MŰSZAKI INFORMÁCIÓ

TÁRGY: A VKMA 04222 készletben található 14222 szíjfeszítő módosításai

ALKALMAZÁSOK: Ford Zetec motorok 1.2 16V, 1.4 16V, 1.6 16V

A SZÍJFESZÍTŐ KIALAKÍTÁSÁNAK FŐ MÓDOSÍTÁSAI

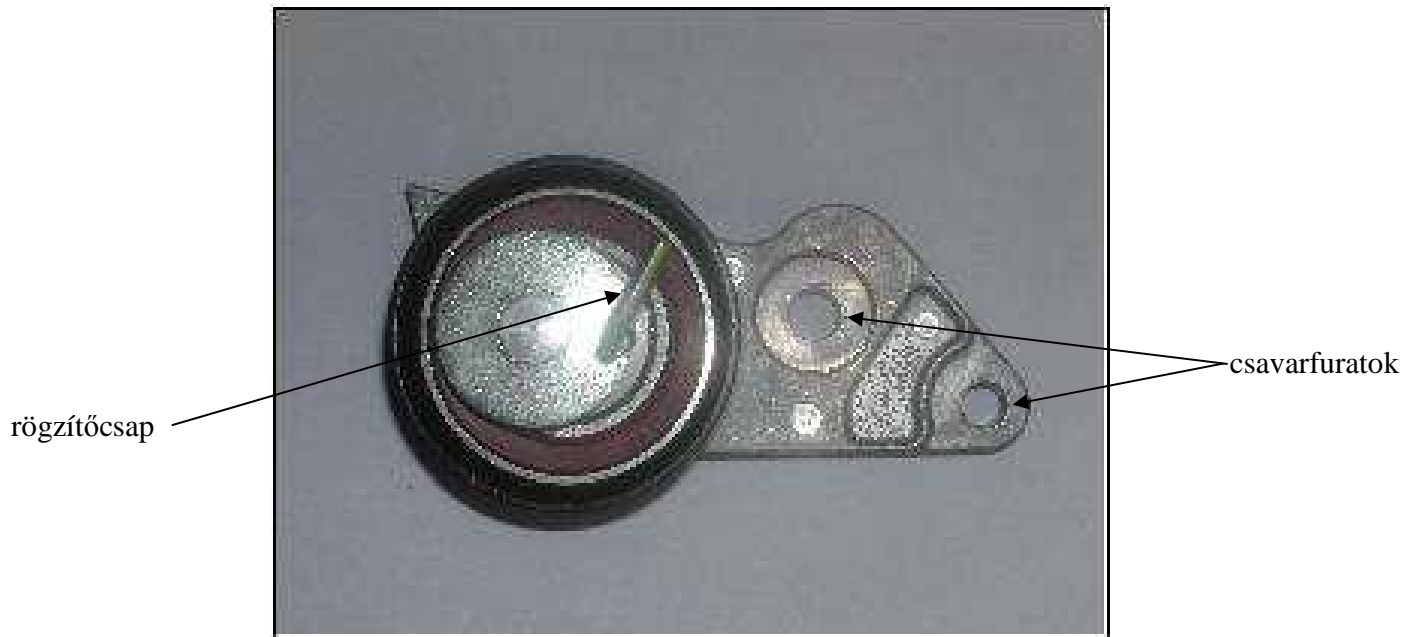
Ebben a részben bemutatjuk a szíjfeszítő kialakításának fő módosításait. Nem mutatjuk be az összes Ford cikkszámú változatot, mivel sokszor csak belső változtatások történtek, és ekkor egy kép haszontalan, mindemellett a túl sok kép átláthatatlanná tenné ezt a dokumentumot.

OE REF: **1039422**
Szíjtárcsa átmérője: 60 mm
Állítócsavar a szíjtárcsán

OE REF: **11040187**
Szíjtárcsa átmérője: 62 mm
Négyzetes furat az állításhoz

OE REF: 1361840
Szíjtárcsa átmérője: 62 mm
Csapos rögzítés

Az SKF a járműgyártó ajánlását követi, csak a legújabb kivitel értékesíti, vagyis a 1361840 (4M5G 6K254 DB) cikkszám az, melyet megtalál az SKF készletekben!
